**Ratsfraktion – CDU / Bündnis 90 Die Grünen**

Ergänzungsantrag der Ratsfraktionen von CDU und BÜNDNIS 90/DIE GRÜNEN zu  
TOP 14: OVA/090/2025 Ausführungs- und Finanzierungsbeschluss zur Neugestaltung  
der Mühlenstraße

**Anlage: Einmündungsbereich Heinrich-Heine-Allee**

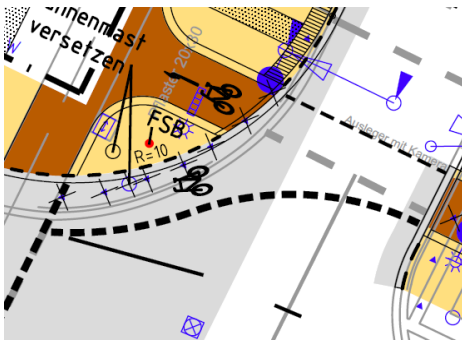
1. Die Furt über die östliche Heinrich-Heine-Allee sollte roteingefärbt werden (Konflikt-Grün des linksabbiegenden MIV aus der Mühlenstraße).

2. Die Furt über die Mühlenstraße sollte roteingefärbt werden (Konflikt-Grün des rechtsabbiegenden MIV aus der Heinrich-Heine-Allee).

3. Die Furt über die westliche Heinrich-Heine-Allee (einschließlich Aufweitung in die Mühlenstraße) sollte roteingefärbt werden, um linksabbiegenden MIV aus der Heinrich-Heine-Allee deutlich zu machen, dass diese Fläche nicht überfahren werden soll.

4. Es sollte geprüft werden, ob die nördlichen Furt über die Heinrich-Heine-Allee, die im Bestand 2R-beampelt sind, als 2R-Furten dimensioniert und mit Leitlinie und Richtungspiktogrammen markiert werden können. Sollte dies nicht möglich sein, kann die Ausrundung an der westlichen baulichen Rad-Auffahrt von der Furt über die Heinrich-Heine-Allee nach Norden entfallen.

5. FR Ost: Die Furt aus der Mühlenstraße zur östlichen Heinrich-Heine-Allee sollte im Bereich der beiden Richtungsfahrbahnen ununterbrochen markiert werden; eine Notwendigkeit zur Unterbrechung wegen der Vorfahrt der Heinrich-Heine-Allee bei Signalausfall besteht nicht (vgl. etwa: Klein Eller/Weinheimer Straße und Bernburger Straße/Karlsruher Straße). Eine Roteinfärbung wäre wünschenswert.

6. FR Ost: Der RiM für Rad-Linksabbieger sollte entsprechend der in Düsseldorf üblichen Praxis roteingefärbt werden; ggf. sollte er leicht verbreitert werden.

7. FR Ost: Bei dem Rechtsabbieger sollte gemäß der textlichen Darstellung ein ARAS markiert werden mittels zweiter zurückgelagerter Haltelinie für den MIV und Roteinfärbung des Radaufstellbereichs vor der vorderen Haltelinie.
